パナソニック株式会社
アプライアンス社
モータビジネスユニット

リチウム電池の輸送規則変更に伴う ＡＣサーボモータ エンコーダ用 オプション品の リチウム金属電池ユニット 梱包変更のお知らせ

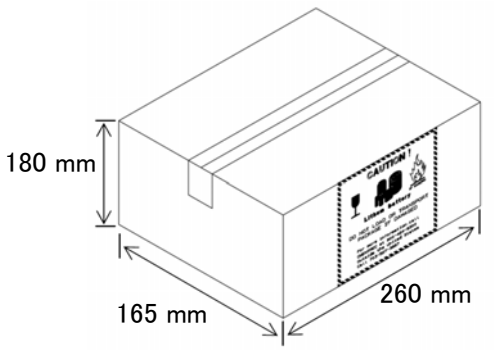
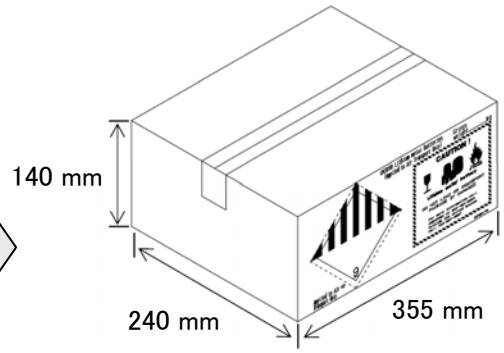
■変更理由：　リチウム金属電池(UN3090)の 2013 年航空危険物規則書(IATA 等)の変更により、適用除外から危険物の梱包基準 968 の「Section ＩB」に該当します。

■変更内容：　航空危険物輸送規則書(IATA 等)の梱包基準に従い、輸送ラベルに危険物ラベルや注意文を追加表示した梱包仕様に変更いたします。
・表示例は、別紙２／２ページを参照お願いします。
・この変更に伴う、製品の性能・特性には変更ございません。

＊表示内容の関係から寸法も変更します。

1 梱包の入数：
「1 から 20 台」

「1 から 40 台」
（1 台でも上記梱包で出荷いたします）

■信頼性評価：　法令の要求に従い、1.2ｍ梱包落下試験を実施し問題ございません。

【別紙】
輸送ラベル、危険物ラベルや注意文字の表示例（ご参考）

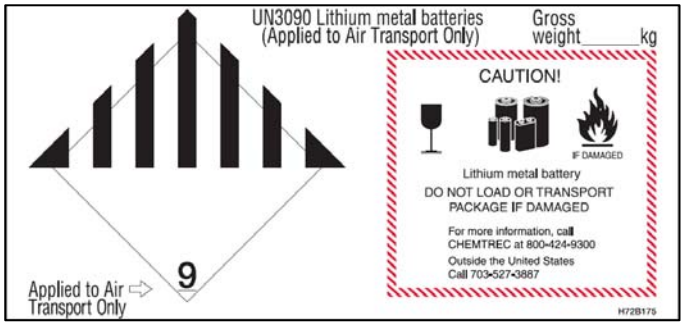
＜現状＞
輸送ラベル

＜変更後＞
輸送ラベル・危険物ラベル・注意文
